アドフレーム総合カタログ(2013.11版)記載内容訂正のご案内

三協立山株式会社 タテヤマアドバンス社 2014年2月

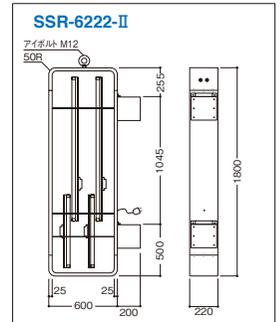
- アイボルトを追記
- ブラケット(箱脚)間の寸法を訂正
- ブラケット(箱脚)の厚みを修正
- ガラリを換気栓に訂正
